1.1 CONCEPTO TÉCNICO No. CT:	**CT-6980**
1.2 ÁREA:	Técnica y de Gestión
1.3 COORDINACIÓN:	Investigación y Desarrollo
1.4 REFERENCIA CRUZADA RADICADO FOPAE:	2013ER8824
1.5 RESPUESTA OFICIAL No.	**RO-64330**

2.1 SOLICITANTE:	CARLOS RESTREPO G.
2.2 PROYECTO:	YOMASA
2.3 LOCALIDAD:	5. Usme
2.4 UPZ:	57. Gran Yomasa
2.5 BARRIO O SECTOR CATASTRAL:	Los Olivares
2.6 DIRECCIÓN:	Carrera 5 B Este 80A - 51 Sur
2.7 CHIP:	AAA0144XCMS
2.8ÁREA (Ha):	4,29*
2.9 FECHA DE EMISIÓN:	30 de Julio 2013
2.10 EJECUTOR DEL ESTUDIO:	Espinosa y Restrepo S.A.

El presente concepto técnico corresponde a la **SEGUNDA** revisión realizada por el Fondo de Prevención y Atención de Emergencias - FOPAE al Estudio de Amenaza y Riesgo por Fenómenos de Remoción en Masa FASE II, titulado *"Estudio detallado de amenazas y registro por fenómenos de remoción en masa proyecto Yomasa, Localidad de Usme. Bogotá, D.C."*, de Mayo de 2013 elaborado por la firma Espinosa Y Restrepo S.A., en cumplimiento de lo estipulado en el Artículo 141 del Decreto 190 de 2004 y en el marco de lo establecido en la Resolución 227 de Julio 13 de 2006, por estar localizado en una zona de amenaza BAJA, MEDIA y ALTA, de acuerdo con el plano normativo de

Figura 1. Localización del Área del predio del proyecto *"YOMASA"* ubicado en la Carrera 5 B Este 80A - 51 Sur, Localidad de Usme, en el Plano Normativo de Amenaza por Remoción en Masa (Decreto 190 de 2004). Localizado en zonas de amenaza Alta, Media y Baja.

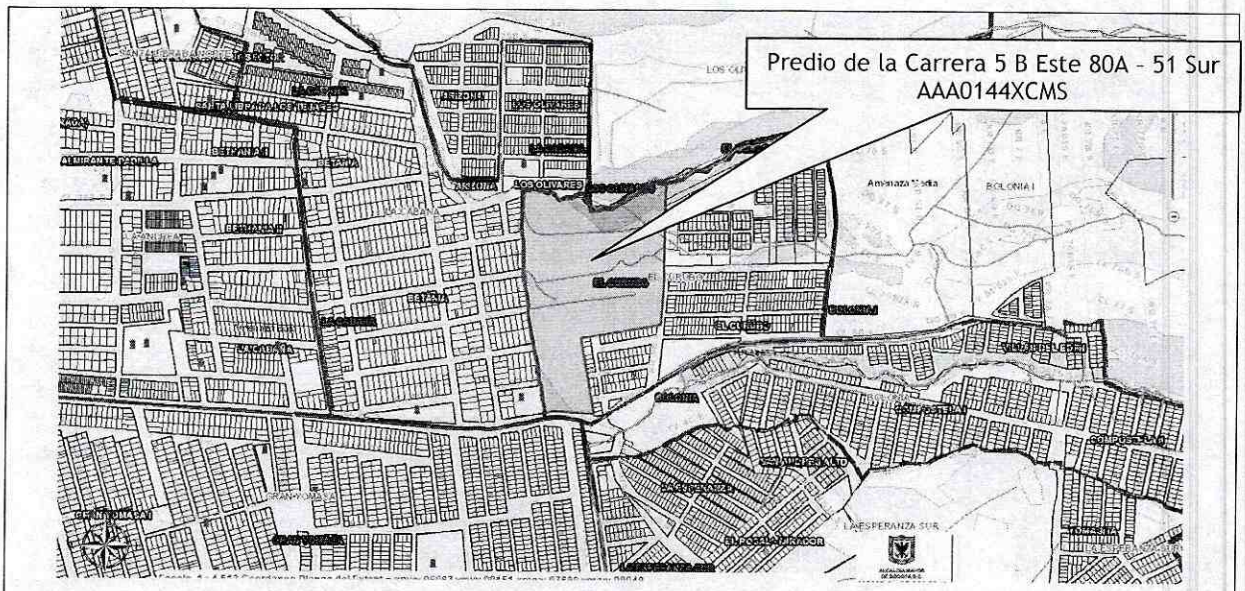
En la Figura 1 se presenta la localización general del predio ubicado en la Carrera 5 B Este 80A - 51 Sur, en el plano normativo de amenaza por remoción en masa del POT. El sector se encuentra en zona de AMENAZA BAJA, MEDIA y ALTA por procesos de remoción en masa.
